## Nachnutzung des ehemaligen OHE-Geländes in Wittingen

### Verkehrsgutachterliche Stellungnahme

Juli 2021

Abbildung 2-2: Lageplan Bahnhofsumfeld  
(Quelle: SPETTMANN+KAHR Ingenieurbüro)

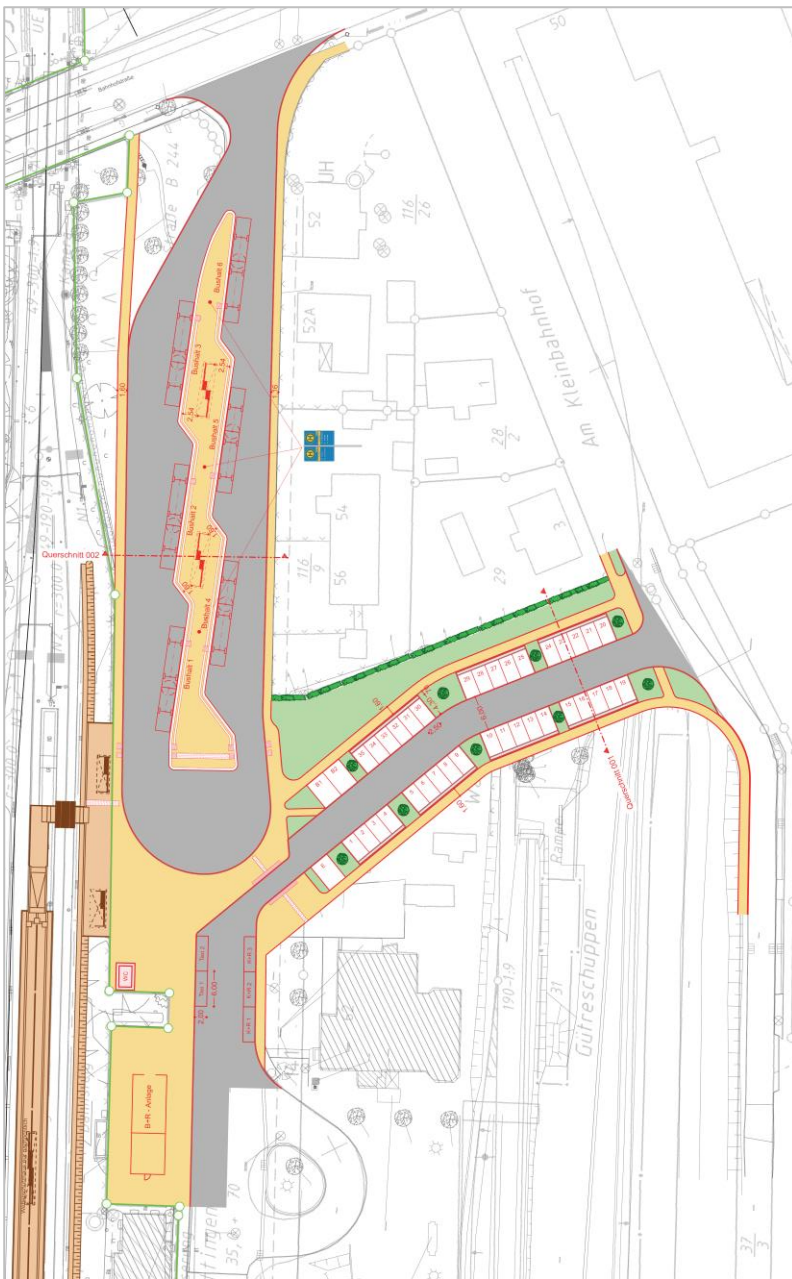
Die Anbindung verfügt zwischen den Stellplätzen des Bahnhofs und dem Bahnhofsvorplatz über eine Engstelle. Die einstreifig geführte Engstelle entspricht ebenfalls den

RASt. Demnach könnte diese bei einer Verkehrsdichte von weniger als 250 Kfz/h bis zu 50 m lang sein und eine Breite von 3,00 m – 4,75 m besitzen. In der folgenden Abbildung ist der Lageplan des Bahnhofsumfeldes und die entsprechenden Breiten dargestellt.

Über die bereits vorhandene Erschließungsstraße kann die Zufahrt zum Grundstück aufgrund der geringen Verkehrsmengen gewährleistet werden. Am Wendehammer des

Bahnhofsvorplatzes nördlich des Grundstücks ist ausreichend Platz für das Wenden der geringen Anzahl an Schwerverkehrsfahrten.
